Ofício SEI-GDF Nº 839/2019 - NOVACAP/PRES/DE

Trata - se o presente de Implantação de Creche padrão FNDE projetadas e destinadas a construção do Centro de Educação de Primeira Infância - CEPI tipo 1, localizada na **CL 201 Lote A1 - Santa Maria - DF**. Encaminhamos este Ofício **com pedido de consulta prévia**.

Laudo Técnico SEI-GDF - CEB-D/DD/DR/SGB

Assunto: Resposta a solicitação de existência de interferência

Imagem 01 - Implantação da creche na CL 201 Lote A1 - SANTA MARIA - DF.

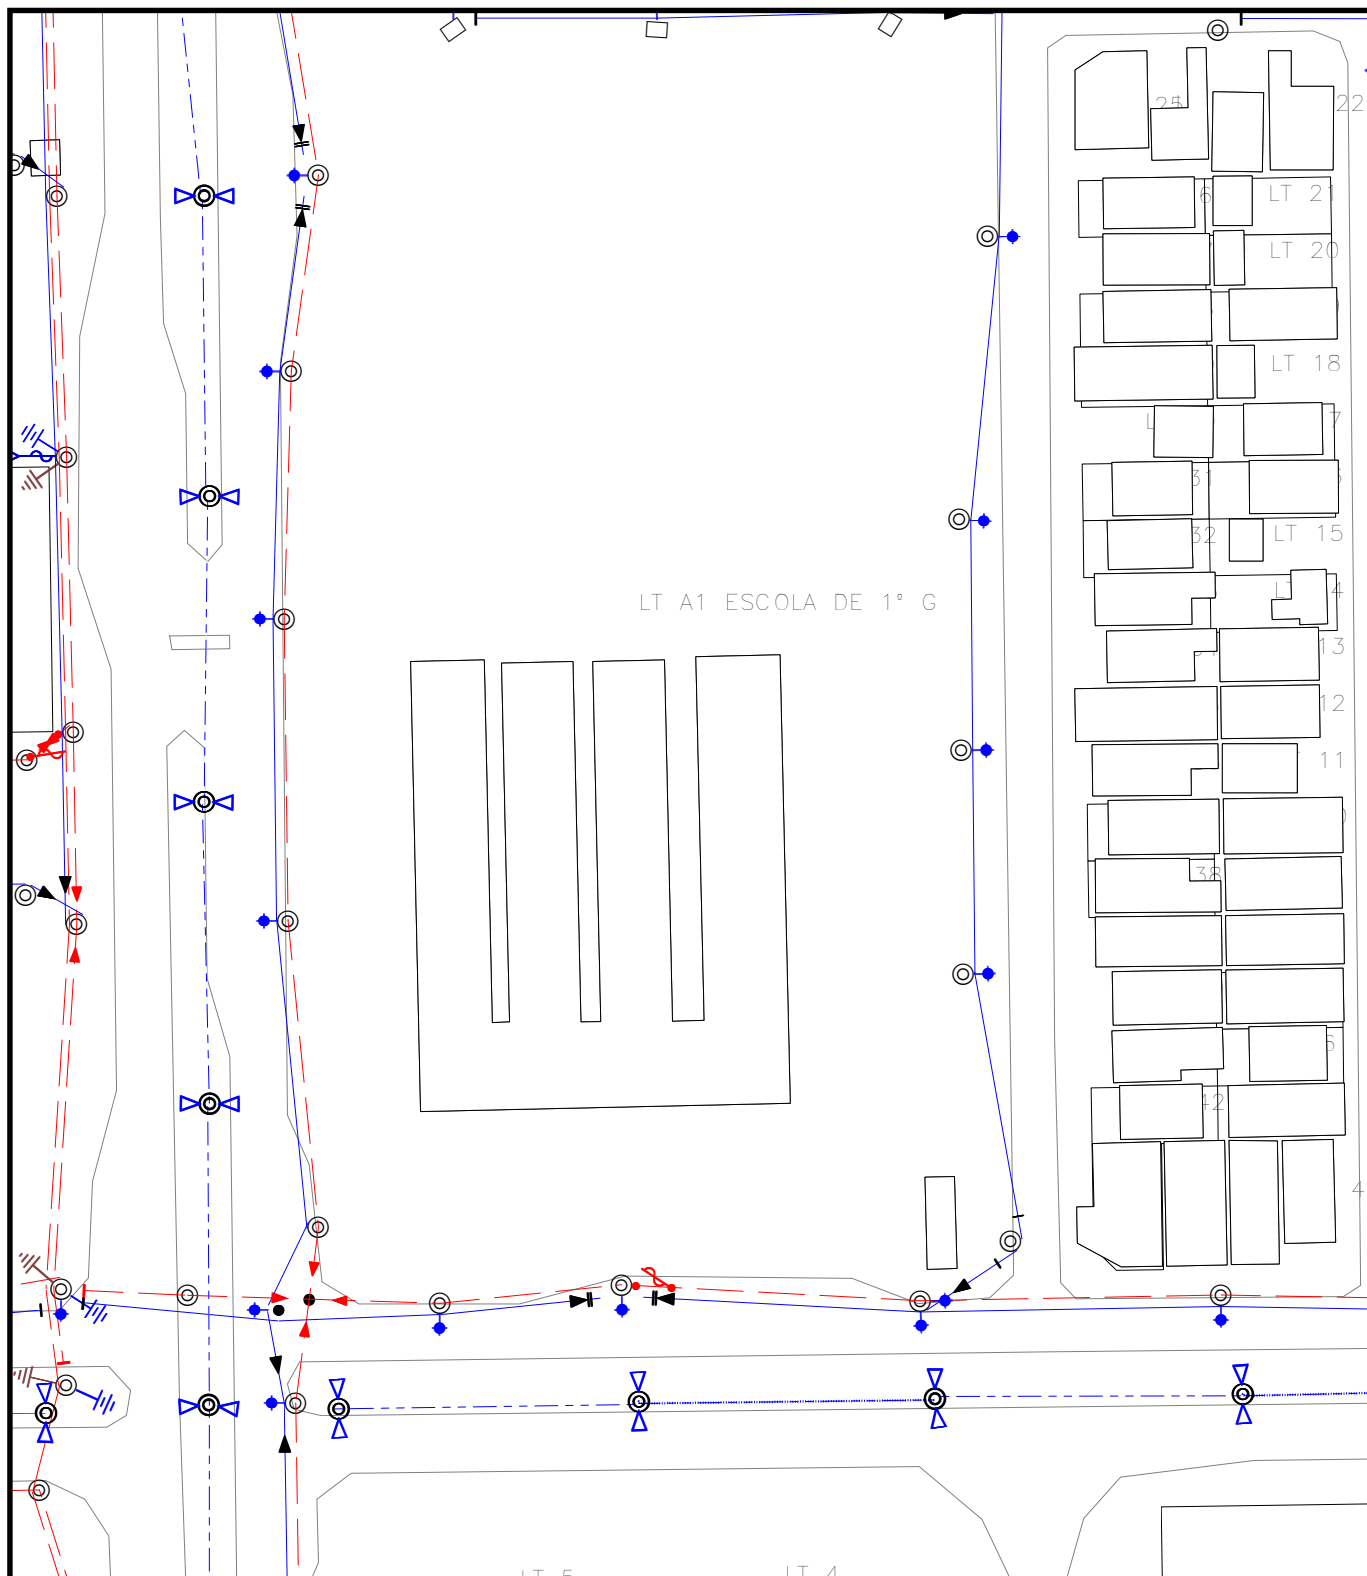
Cumprimentando - o cordialmente, solicitamos verificar a possibilidade de indicação quanto à existência de interferências de redes existentes e projetadas para área em questão, conforme a imagem 01.

Existe Interferência: **NÃO**

1. Não consta interferência com rede elétrica existente;

Não existem trechos de rede elétrica dentro do polígono que envolve a área. Entretanto, elencam-se nos parágrafos seguintes as condicionantes para a caracterização de interferência.
